Comune di
San Donato Milanese
Città Metropolitana di Milano

San Donato Milanese 12/11/2020

**PROVVEDIMENTO DI ESCLUSIONE DALLA VALUTAZIONE AMBIENTALE STRATEGICA
PER LA PROPOSTA DI PROGRAMMA INTEGRATO DI INTERVENTO RELATIVO
ALL'AMBITO DI TRASFORMAZIONE DENOMINATO "AT.SS SAN FRANCESCO"**

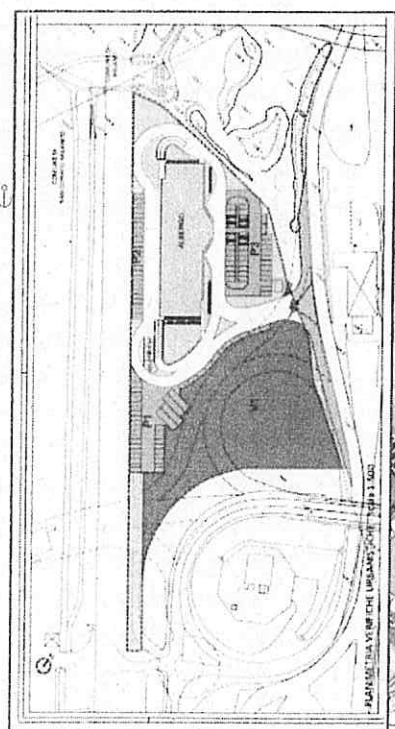
Il Comune di San Donato Milanese, con lettera prot. 13232 del 17.04.2020, ha trasmesso – tra gli altri, alla D.T.2 di Aspi e all'Ufficio Ispettivo Territoriale di Bologna del MIT – una richiesta di permesso di costruire in variante allo strumento urbanistico vigente, per un intervento insistente nella medesima area di cui alla richiesta del Sig. Migliavacca del 2014, consistente però nella realizzazione di un nuovo e diverso insediamento ricettivo (hotel) rispetto a quello allora previsto, dotato di viabilità interna e parcheggi ad uso pubblico. Nella relativa documentazione progettuale era anche riportata, in maniera schematica e con una linea tratteggiata indicante una successiva fase previsionale di intervento (vedi "Tav_A_03"), un collegamento viario diretto tra Metanopoli, la A1 Declassata e l'area del complesso edificativo di SportLifeCity Srl, consistente nella prosecuzione verso sud-ovest dell'asse del cavalcavia che attualmente collega Metanopoli alla A1 Declassata. Era anche prevista, con la stessa linea tratteggiata, una rotatoria posta nella medesima posizione di quella indicata nel progetto del 2014.

Al riguardo, questa Società ha risposto al Comune di San Donato con lettera prot. 7351/EU del 15.05.2020. In sintesi, non si sono rilevate criticità nella posizione dell'hotel, mentre si è ricordata la necessità di salvaguardare la fascia di rispetto di 30 m in relazione ad eventuali opere non costituenti edificazione, quali i parcheggi; per quanto riguarda invece le suddette previsioni viabilistiche di seconda fase, indicate con linea tratteggiata, non ci si è espressi in quanto tale viabilità non faceva

1. Poiché la nuova rotatoria in progetto si inserisce in aree e sul 'cappio' di svincolo di proprietà della Scrivente, dovranno essere forniti:
 - a. planimetrie di progetto con la chiara definizione dello svincolo nella nuova configurazione progettuale, incluso il cavalcavia verso Metanopoli e il ramo verso la ferrovia, con l'esatta posizione anche altimetrica della rotatoria e degli altri rami;

- d. tutte le verifiche previste dalla normativa sia per la rotatoria che per i rami che vi si innestano, per accertare la relativa sussistenza dei requisiti di norma e in particolare delle distanze di visibilità sia planimetriche che altimetriche, incluso il cavalcavia verso Metanopoli e verso la ferrovia;

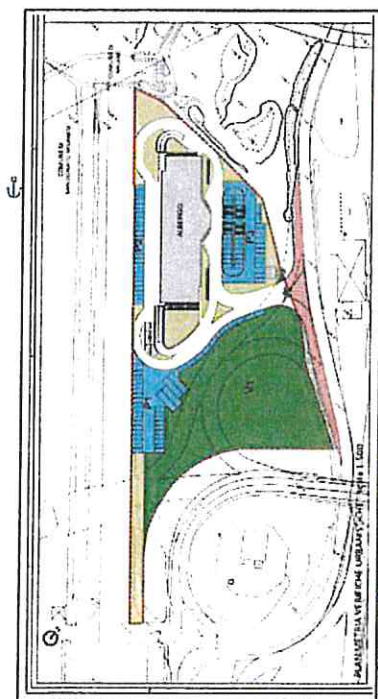
- Il Comune di San Donato Milanese, con lettera prot. 13232 del 17.04.2020, ha trasmesso – tra gli altri, alla D.T.2 di Aspi e all'Ufficio Ispettivo Territoriale di Bologna del MIT – una richiesta di permesso di costruire in variante allo strumento urbanistico vigente, per un intervento insistente nella medesima area di cui alla richiesta del Sig. Migliavacca del 2014, consistente però nella realizzazione di un nuovo e diverso insediamento ricettivo (hotel) rispetto a quello allora previsto, dotato di viabilità interna e parcheggi ad uso pubblico. Nella relativa documentazione progettuale era anche riportata, in maniera schematica e con una linea tratteggiata indicante una successiva fase previsionale di intervento (vedi "Tav_A_03"), un collegamento viario diretto tra Metanopoli, la A1 Declassata e l'area del complesso edificativo di SportLifeCity Srl, consistente nella prosecuzione verso sud-ovest dell'asse del cavalcavia che attualmente collega Metanopoli alla A1 Declassata. Era anche prevista, con la stessa linea tratteggiata, una rotatoria posta nella medesima posizione di quella indicata nel progetto del 2014.

Al riguardo, questa Società ha risposto al Comune di San Donato con lettera prot. 7351/EU del 15.05.2020. In sintesi, non si sono rilevate criticità nella posizione dell'hotel, mentre si è ricordata la necessità di salvaguardare la fascia di rispetto di 30 m in relazione ad eventuali opere non costituenti edificazione, quali i parcheggi; per quanto riguarda invece le suddette previsioni viabilistiche di seconda fase, indicate con linea tratteggiata, non ci si è espressi in quanto tale viabilità non faceva

1. Poiché la nuova rotatoria in progetto si inserisce in aree e sul 'cappio' di svincolo di proprietà della Scrivente, dovranno essere forniti:
 - a. planimetrie di progetto con la chiara definizione dello svincolo nella nuova configurazione progettuale, incluso il cavalcavia verso Metanopoli e il ramo verso la ferrovia, con l'esatta posizione anche altimetrica della rotatoria e degli altri rami;

- d. tutte le verifiche previste dalla normativa sia per la rotatoria che per i rami che vi si innestano, per accertare la relativa sussistenza dei requisiti di norma e in particolare delle distanze di visibilità sia planimetriche che altimetriche, incluso il cavalcavia verso Metanopoli e verso la ferrovia;

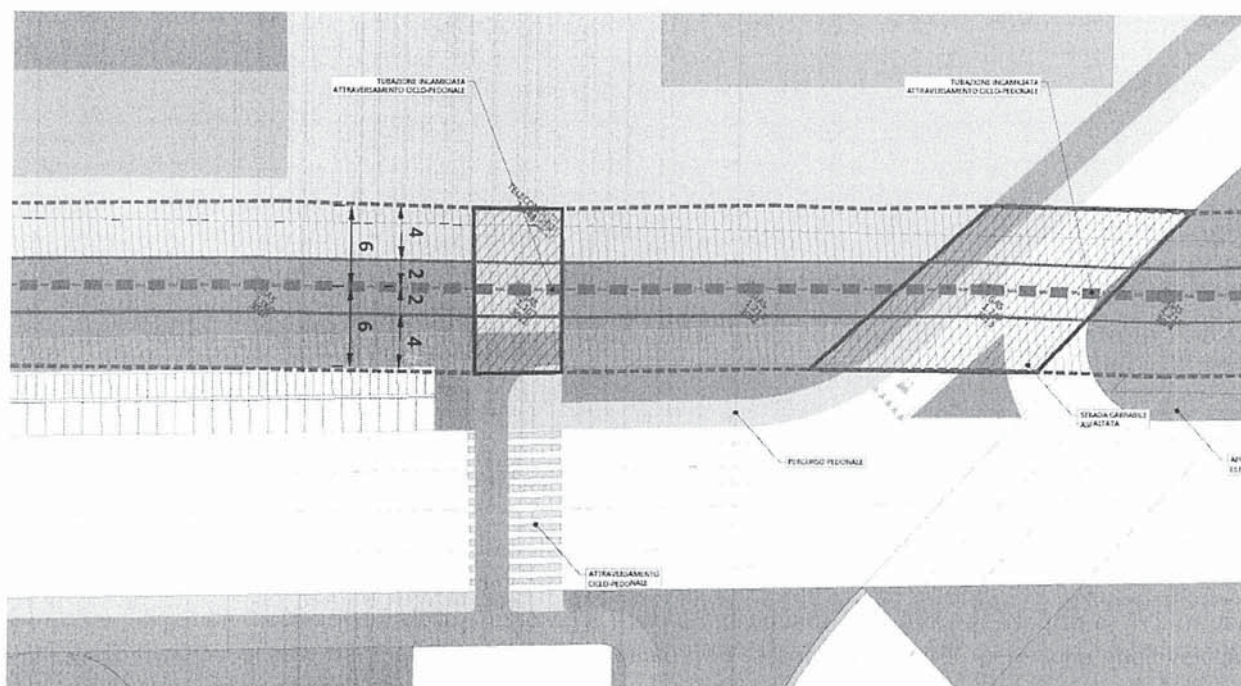
Risposta a parere negativo – Vs Prot. NORD/RHO/20/161/pig del 16/07/2020

In relazione al Vs parere negativo alla comunicazione prot. 2020/19296 del 18/06/2020 di riapertura dei termini della Conferenza di servizi riguardante le opere in oggetto, nonché agli elaborati progettuali trasmessi in data 15/07/2020 a seguito del picchettamento congiunto effettuato in data 08/07/2020, e in seguito a riunione di allineamento svoltasi in data 19/08/2020, siamo a trasmetterVi modiche del progetto invitandoVi a reconsiderarlo nel rispetto della vigente normativa in materia di sicurezza del trasporto del gas naturale nonché dei diritti costituiti da Snam Rete Gas S.p.A..

Si prevedono gli oneri per lo spostamento nelle zone verdi di eventuali cabine e sfiati siti dove sarà realizzato il manto stradale.

Negli eventuali punti di interferenza con sottoservizi saranno rispettati i parallelismi e le perpendicolarità e gli accorgimenti di protezione previsti dalla normativa applicabile.
